Modifica sostanziale dell'AIA n. DPC026/147 del 28/06/2021- Realizzazione del progetto di modifica del profilo di chiusura finale della discarica con recupero di volumetria – Discarica di Cerratina - Ditta Ecolan S.p.A.

RICHIESTA DI INTEGRAZIONI

D.LGS. 152/06 PARTE II, TITOLO III-BIS (AIA) MODIFICA SOSTANZIALE RICHIESTA DI INTEGRAZIONI

Impianto: Discarica di Cerratina - Ditta ECO.LAN S.p.A.

FIGURA 1: RETE PIEZOMTERICA AIA.

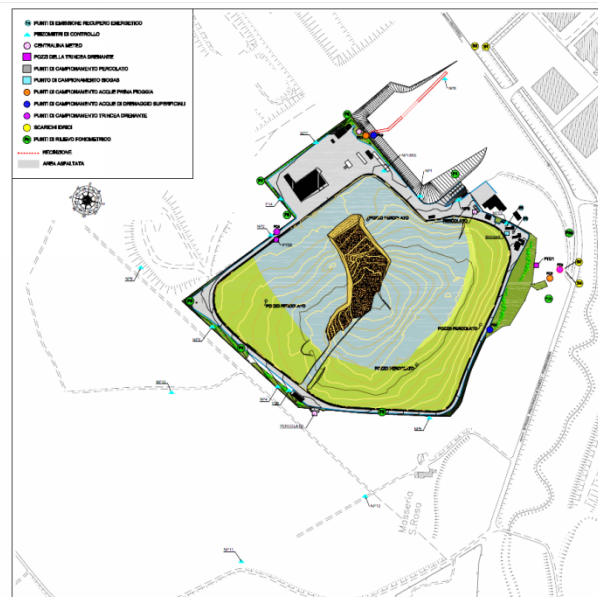
Si rileva quanto segue:

premesso che il PMC riporta n. 9 piezometri e due rubinetti di prelievo si evidenzia che:

- nelle planimetrie allegata alle citate documentazioni viene cartografato un piezometro denominato N13 evidenziato in rosso (fig. 1) non incluso nella scheda L.5
- si chiede pertanto di uniformare nelle documentazioni le planimetrie relative alla rete piezometrica,

con distinzione dei punti spia appartenenti alla rete del PMC AIA delle acque sotterranee, nonché le denominazioni nella relativa scheda di cui al PMC
